**Avis délibéré de l’Autorité environnementale sur
l’aménagement de l’écluse de Brégnier-Cordon
et le balisage d’un chenal de navigation entre
Brégnier-Cordon et Sault-Brénaz (01,38)**

n°Ae : 2020-24

Avis délibéré n° 2020-24 adopté lors de la séance du 22 juillet 2020

Figure 4 : Localisation de la parcelle de Saint-Benoît. Source : dossier

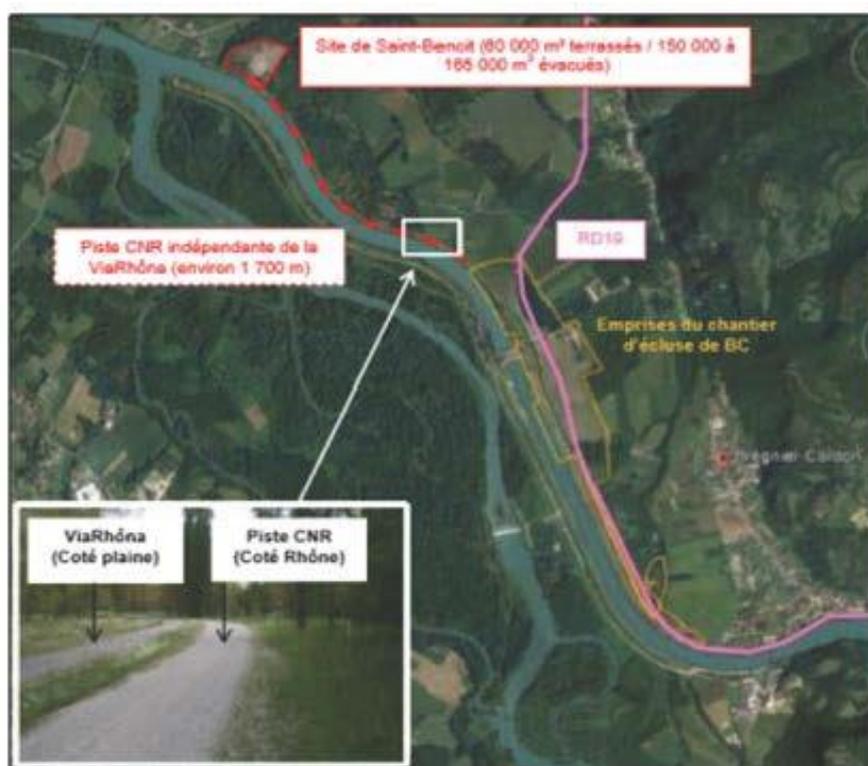
Cette parcelle sert actuellement de dépôt des matériaux extraits³⁷ lors de la réalisation de l'usine de Sault-Brénaz.

La flore des friches herbacées de la parcelle de Saint-Benoît est quasiment exclusivement composée d'espèces exotiques envahissantes (Robinier, Buddleia, Érigéron annuel, Solidage, Onagre). Elles ne sont pas mentionnées dans les autres emprises de travaux (écluse, zones de stockages de terre végétale, signalisation) mais le dossier ne précise pas si elles ont été effectivement recherchées, ce qu'il conviendrait de faire, les rapporteurs ayant constaté leur présence souvent dominante sur le site.

Figure 5 : Habitats interceptés par les emprises du chantier de l'Écluse (Source : dossier)

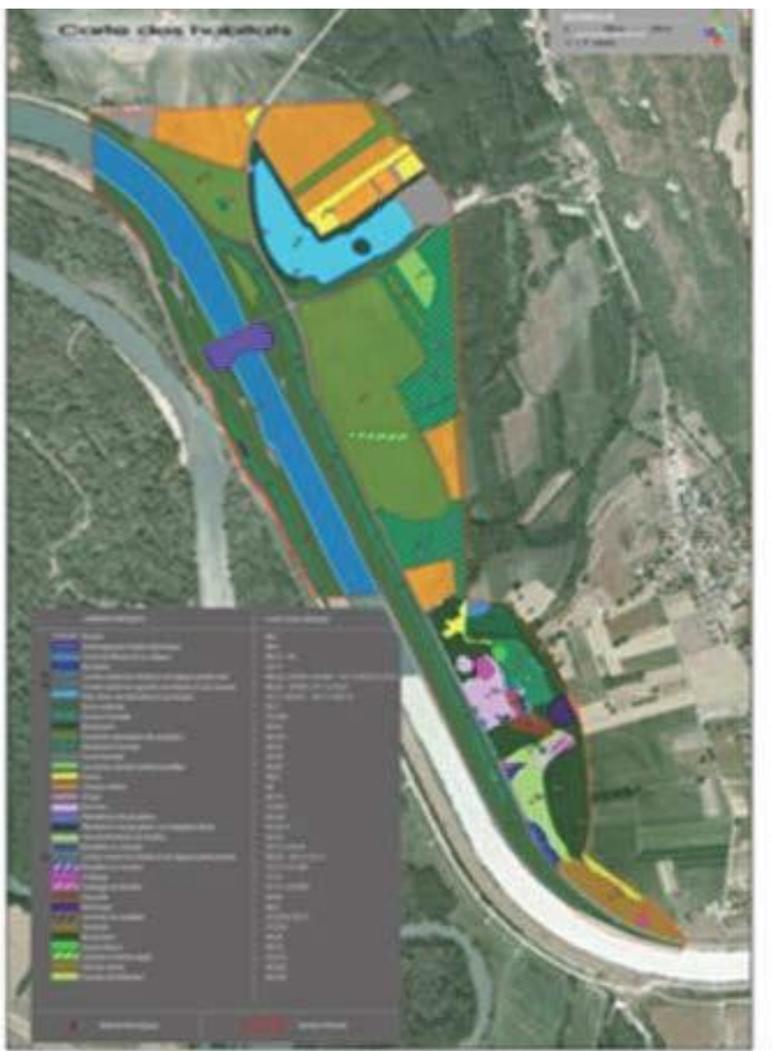
Les incidences sur la flore remarquable lors de la phase travaux sont évaluées précisément et spatialisées sur le périmètre de l'« écluse » en fonction des aménagements qui y seront réalisés (remblaiement du plan de Glandieu, modification du contre-canal, etc.). Elles sont estimées en termes de surfaces, de linéaires ou d'individus (par exemple 21 pieds de Ophioglosse vulgaire détruits par les stockages de terre végétale, ou quelques individus pour l'Utriculaire citrine), appréciées dans des tableaux par espèce et synthétisées dans un tableau final sous leurs formes brutes (impact direct de l'aménagement, moyens à forts, sauf pour l'Utriculaire citrine, incidence faible), résiduelles (après mesures d'atténuation, faibles à négligeables), finales (après mesures compensatoires). Les mesures d'atténuation qui sont planifiées, majoritairement limitées à des

réductions (sauf la mise en défens de la station d'Ophioglosse vulgaire, présentée comme un évitement), sont pertinentes tenant compte du cycle de vie du végétal pour définir la période de moindre impact pour les espèces (après la formation des graines, ou en période de dormance pour les transplantations), ou pour certaines mesures exploratoires (par exemple les « *essais de multiplication et germination en laboratoire et pépinière de la Grande Naiade* ») et donc encore empreintes d'une certaine incertitude quant à leur réussite. Un planning prévisionnel de chantier est mis en regard des mesures environnementales à prendre en compte pour les espèces végétales et animales protégées. Sa lecture montre que le déroulement du chantier ne peut se faire sans impact sur une ou plusieurs espèces du fait de la diversité des périodes à éviter. Le maître d'ouvrage n'apporte pas de solution à cette situation.
